Service Information

Neuer Bildrohrtyp für 72 cm Geräte mit den Chassis CUC 6365/6331

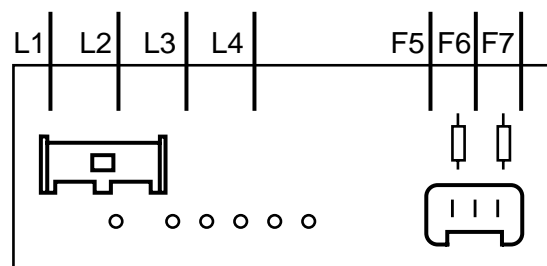
- geänderte Jochanschlüsse:
Die Anschlüsse der Ablenkeinheit für die neuen Bildröhren A 68 ESF 002x111 und A68 ESF 202x111 sind aus folgender Abbildung (Abb.1) ersichtlich.

- L1 - rote Joch-Anschlussleitung (horizontal)
- L2 - schwarze Joch-Anschlussleitung (horizontal)
- F5 - grüne Joch-Anschlussleitung (vertikal)
- F7 - weiße Joch-Anschlussleitung (vertikal)

A 68 ESF 002X11 A 68 ESF 202X11	A 68 ESF 002X111 A 68 ESF 202X111 Eine vorhandene Möwenentzerrungsplatte entfällt. - Die Joch-Anschlußleitungen werden direkt angelötet (Abb. 1).
A 68 ESF 002X011 A 68 ESF 202X011	A 68 ESF 002X111 A 68 ESF 202X111 Keine Änderung Die Bildröhre nach Abb. 1 anschließen
